CLERMONT
COMMUNAUTÉ

Objet : Arrêt de Projet de PLU de Clermont-Ferrand – Avis de Clermont Communauté

Conformément à l'article L.153-16 du code de l'urbanisme, vous nous avez soumis pour avis votre projet arrêté de PLU en date du 4 mars 2016. Je vous prie de trouver, ci-après, différentes remarques susceptibles de faire évoluer votre document.

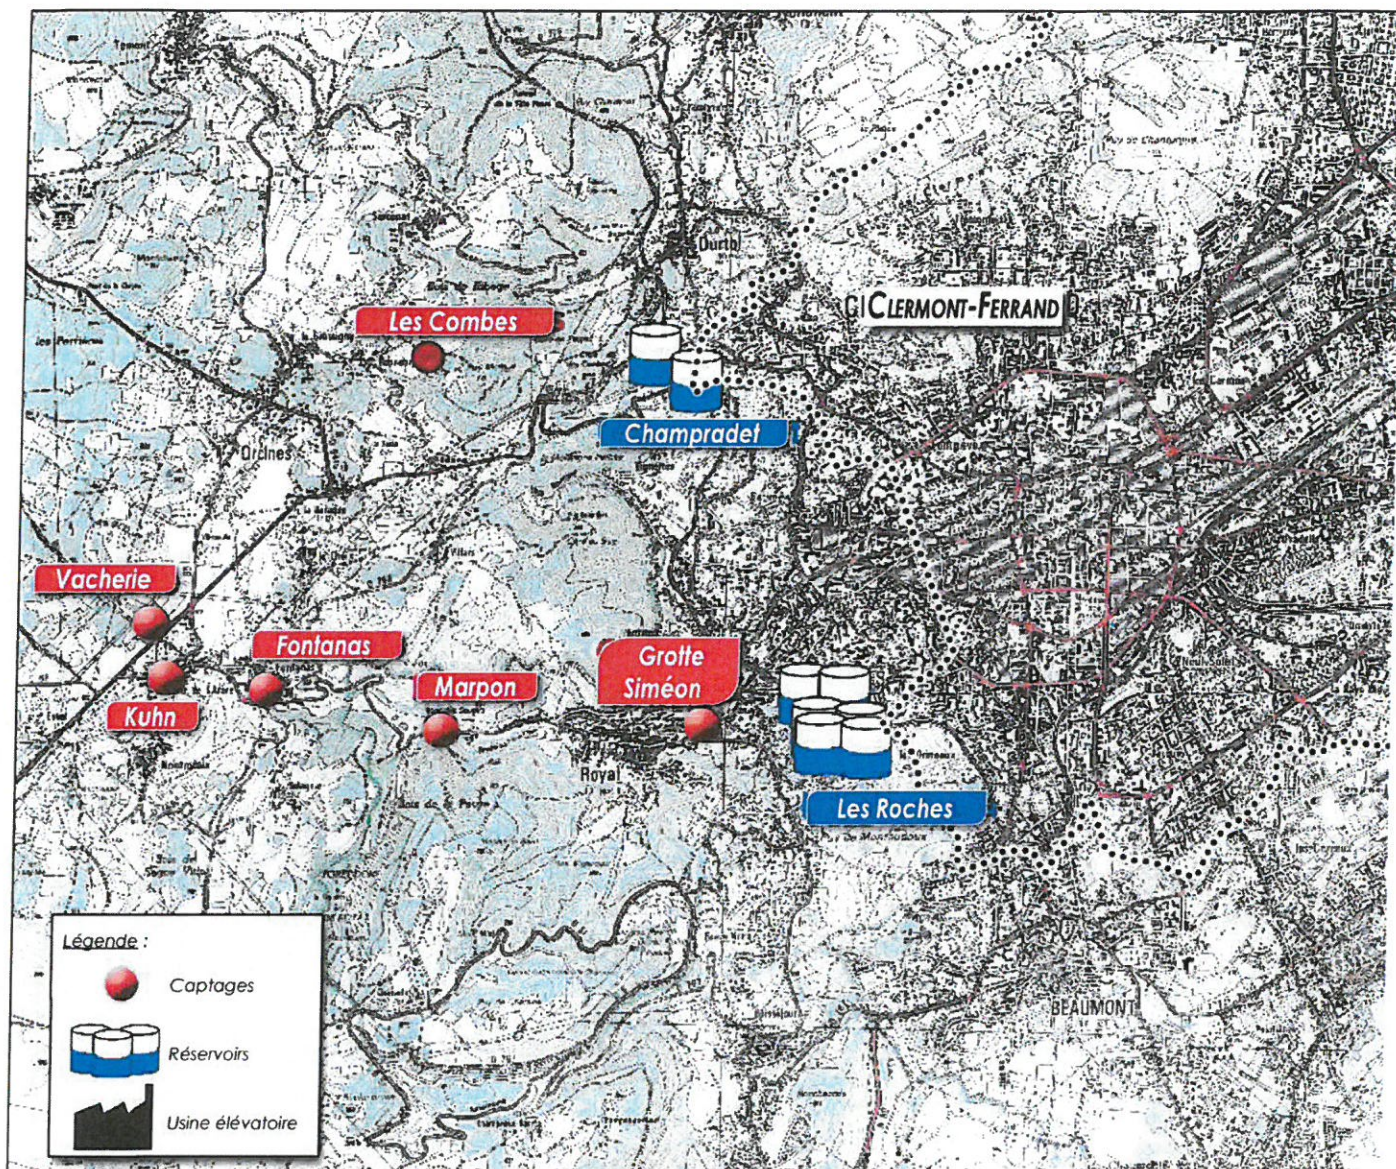
(Pas pour ce qui concerne uniquement les ressources de la ville)

c'est pour éviter
les risques
usines de traitement
d'eau non
prochainement
mais en réserve
(Voir Page 190)

Ce n'est
pas possible
les capacités
des sources
ne sont pas
suffisantes

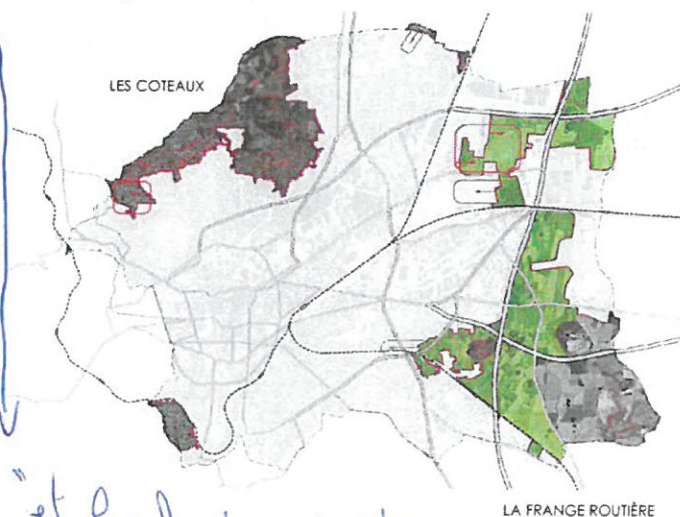
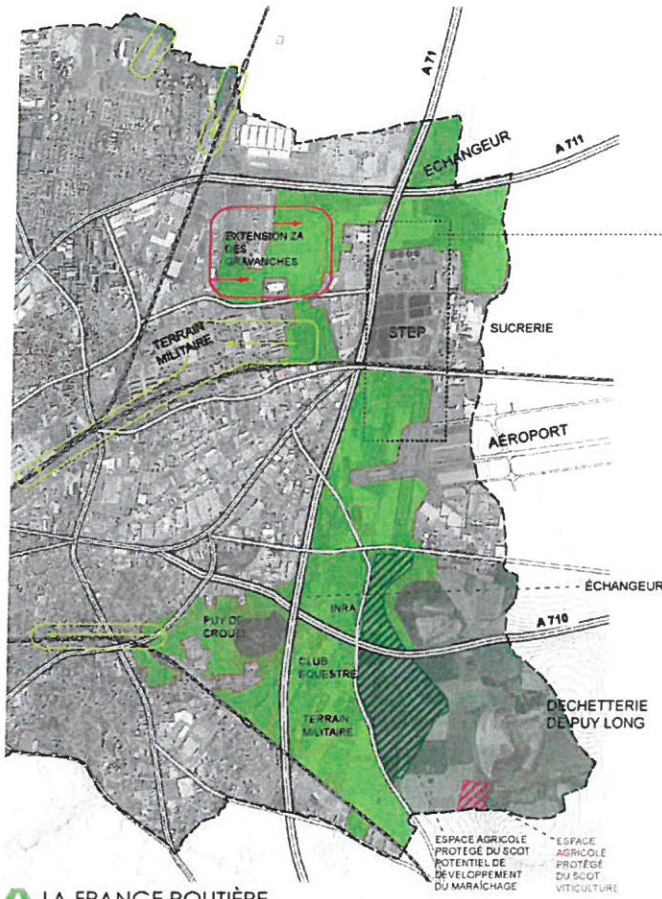
Parcelle STEP = Ce point est important car il y a 1 confusion permanente entre les Cagèmes de Bourdon et La STEP, sachant que ce sont les Cagèmes qui génèrent les nuisances affectives (rien connues) du secteur

Assainissement

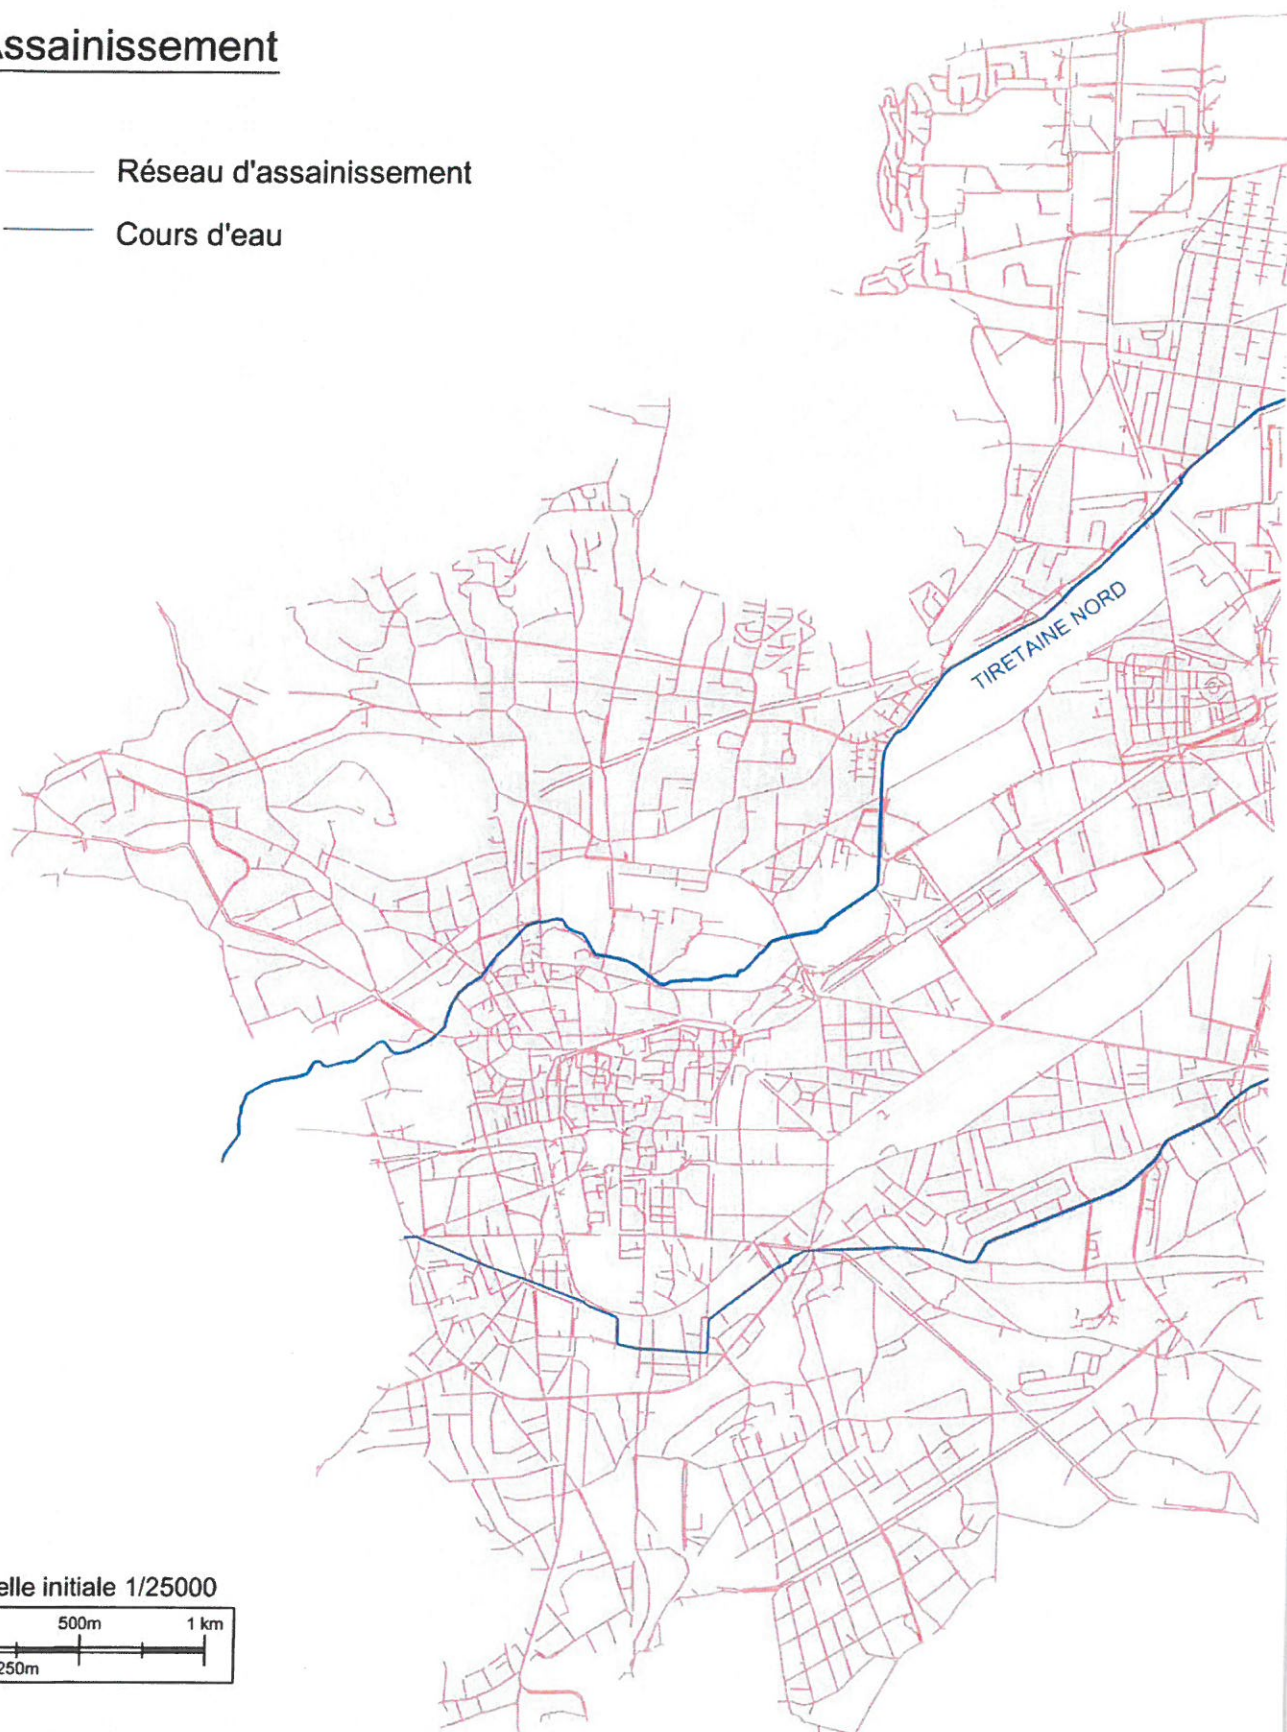
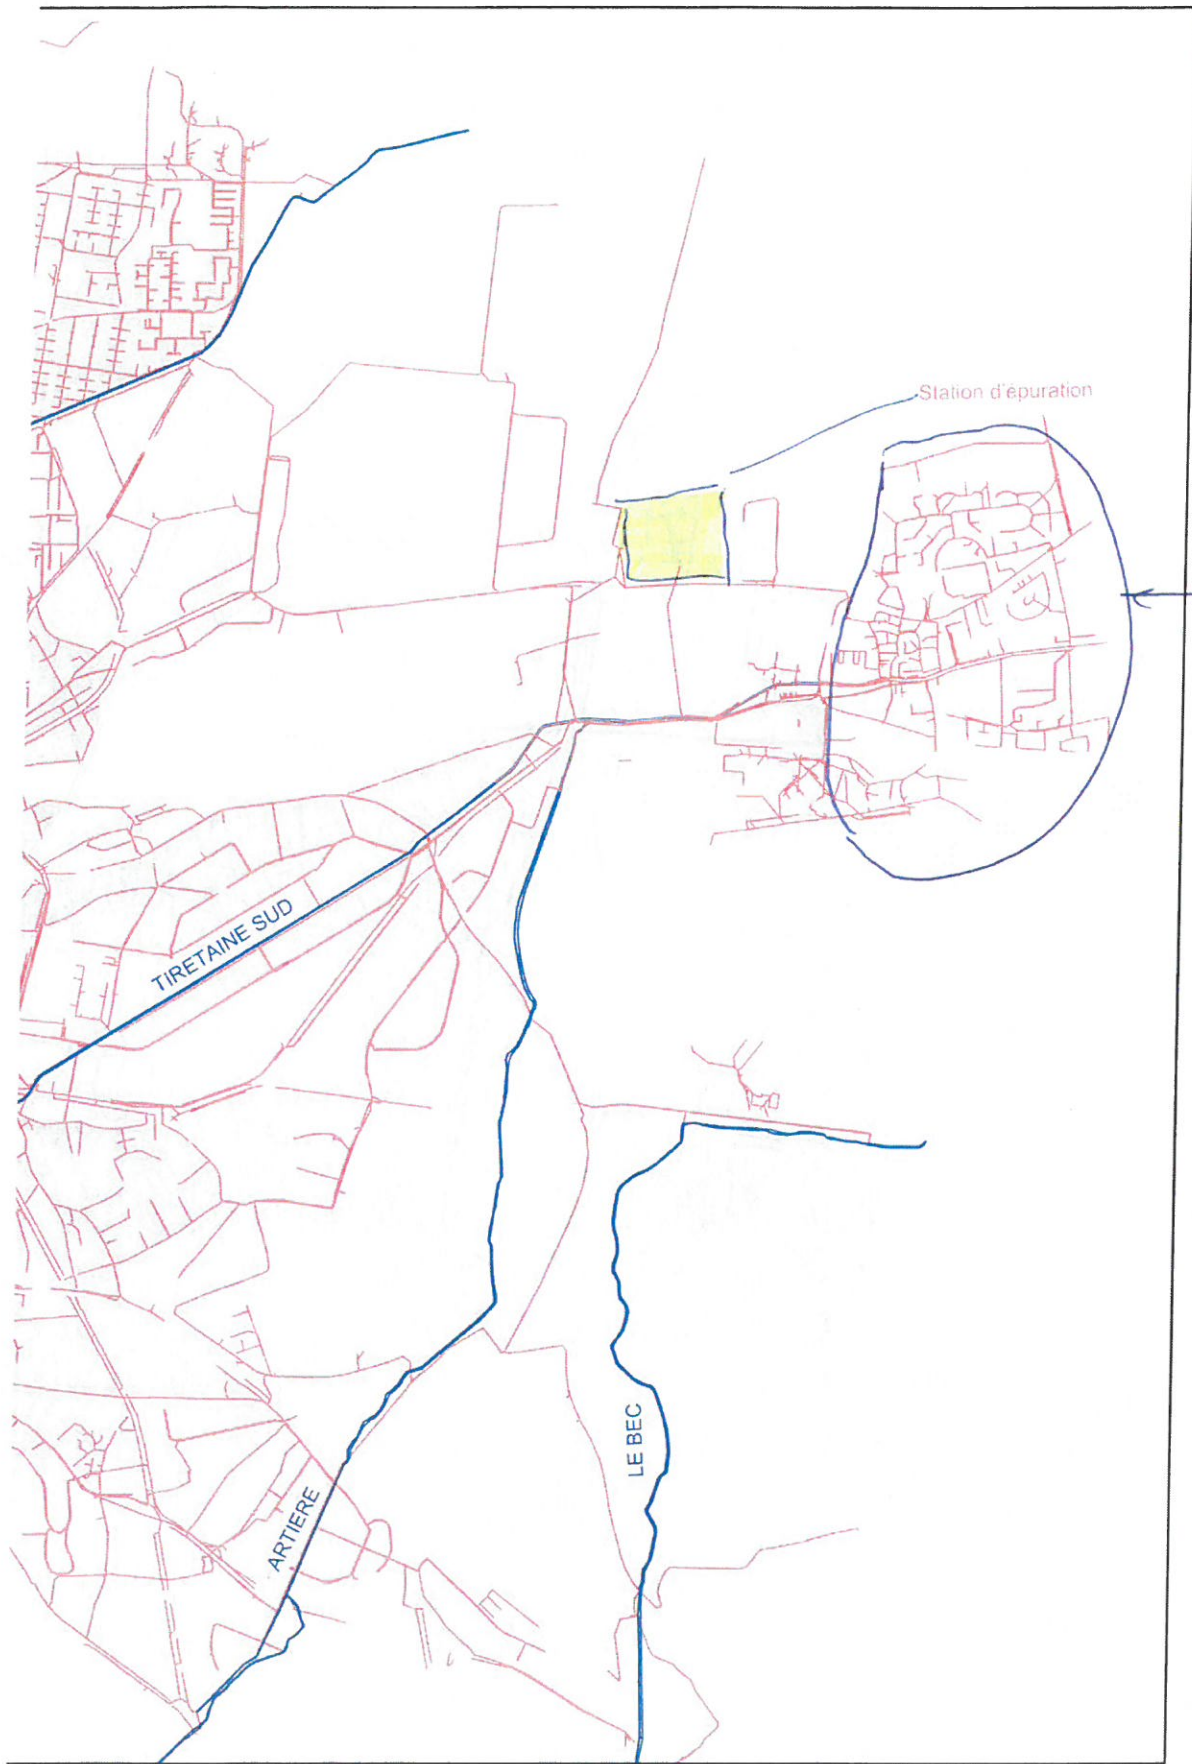
Ce paragraphe ne veut rien dire. De quel "points noirs" parle-t-on précisément ?

peut représenter la carte !

Ce réseau appartient à la commune d'Aubiat
